„Anthropos sportovní a rekreační areál - I. etapa“

VYSVĚTLENÍ, ZMĚNA NEBO DOPLNĚNÍ ZADÁVACÍ DOKUMENTACE

Vysvětlení zadávací dokumentace č. 1 ze dne 20. 10. 2022

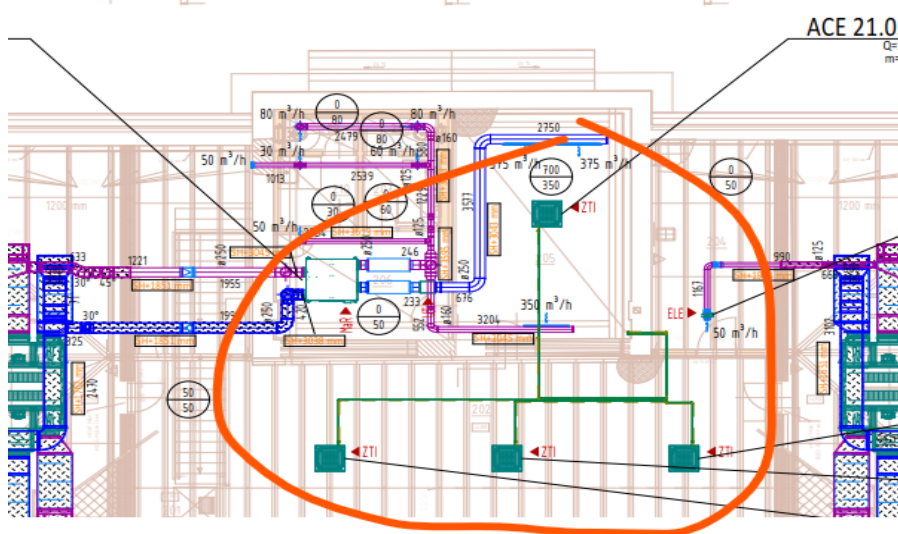
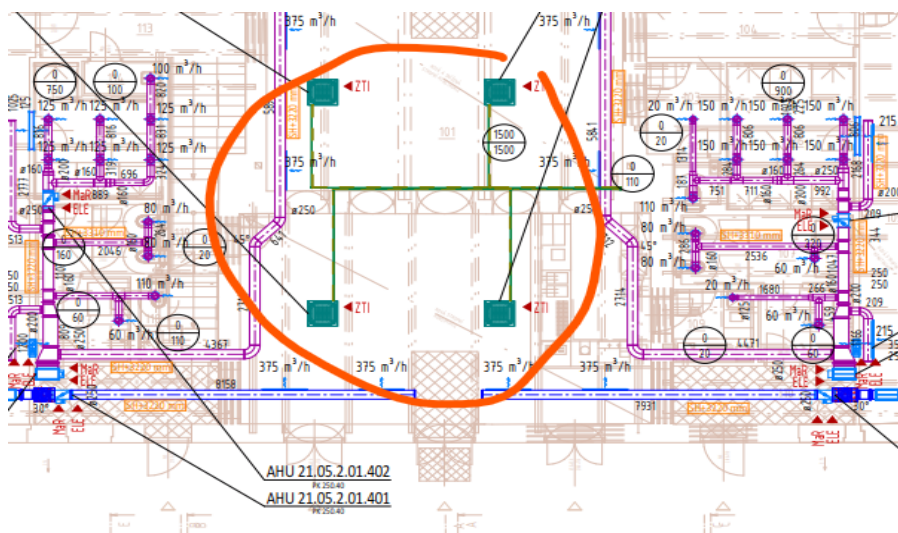
Ve VV VZT jsou vnitřní klimatizační jednotky popsány jako nástěnné, ale TZ a na výkresech jsou popsány jako kazetové. V rámci popisu zařízení není uvedeno nic. Které klimatizační jednotky tedy platí? **Zda nástěnné nebo kazetové?**

Kontrolou jsme však zjistili, že ani v tomto VV, ani ve VV revize č.8 není provedena oprava položek č. 75,76, 93 a 94 s nástěnnými jednotkami, takže VV opět nekoresponduje ani s výkresovou dokumentací, ani s odpovědí zadavatele ve vysvětlení ZD č. 4 ze dne 11.11.2022.

Dovolujeme si zadavatele požádat o poskytnutí jasných informací a řádnou úpravu všech položek platného výkazu výměr VZT tak, aby zadávací VV korespondoval s předanou výkresovou dokumentací výkres č. D1.4.2 VZT.

Zadavatel předně uvádí, že ve vysvětlení zadávací dokumentace č. 4 ze dne 11. 11. 2022 na položený dotaz odpověděl jednoznačně, tj. je počítáno s kazetovými jednotkami. Fakt, že se jedná o jednotky kazetové, je rovněž zřetelně popsán v projektové dokumentaci (technické zprávě). Zadavatel tedy má s ohledem na shora uvedené za to, že odpověděl dostatečně.

staveba zajistí potřebné ocelové výměny pro prostupy potrubí									
R32	*	*	*	*	7,1	R32	*	*	*
R32	*	*	*	*	3,5	R32	*	*	*
R32	*	*	*	*	3,5	R32	*	*	*
*	*	*	*	*	*	*	*	*	*
KONDENZAČNÍ JEDNOTKA							autonomní	ELE	doporučené řešení C20A
KAZETOVÁ JEDNOTKA							autonomní	z venkovní	*
KAZETOVÁ JEDNOTKA							autonomní	z venkovní	*
KABELOVÝ OVLADAČ							*	*	*
